Efni: Umsögn Veitna vegna breytinga á deiliskipulagi við Dalveg 32
Mál 1125/2024

Veitur hafa fengið til umsagnar breytingu á deiliskipulagi fyrir Dalveg 32. Í breytingunni felst að byggingarreitur Dalveg 32B og 32 c breytast, byggingarreitur Dalveg 32C hækkar úr tveimur hæðum ásamt kjallara í tvær til fjórar hæðir ásamt kjallara og sex hæðir ásamt kjallara austast á lóðinni. Heildarbyggingarmagn á lóðinni eykst úr 9.300 m² í 18.618 m². Nýtingarhlutfall ofanjarðar á lóðinni eykst úr 0.5 í 0.8. ásamt fleiri breytingum.

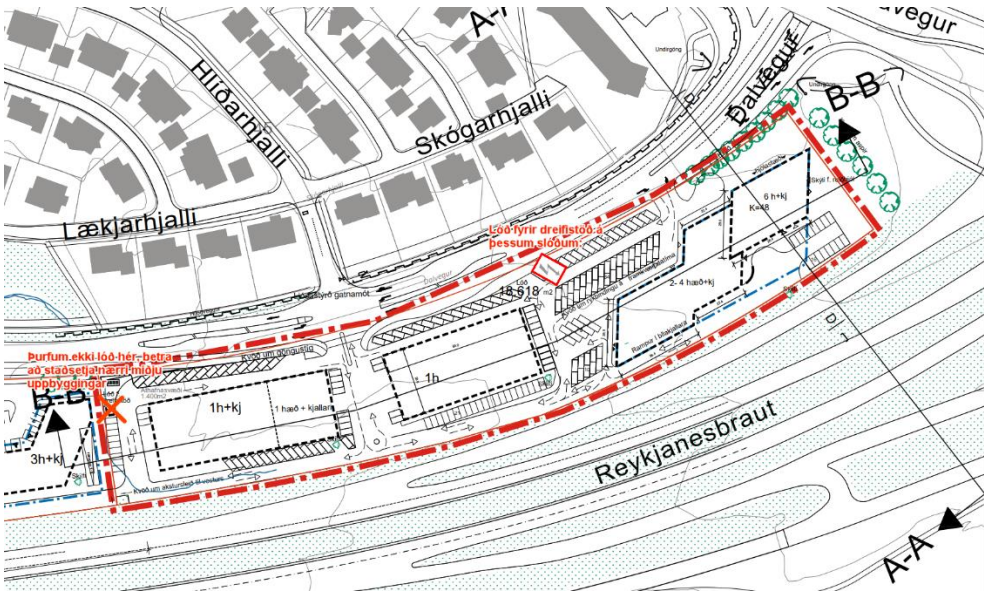
Breytingin sýnir að byggingarmagn austast á lóðinn tvöfaldast. Veitur óska eftir að lóð fyrir dreifistöð verði staðsett nær auknum þéttleika og byggingarmagni, sjá nánar á mynd.
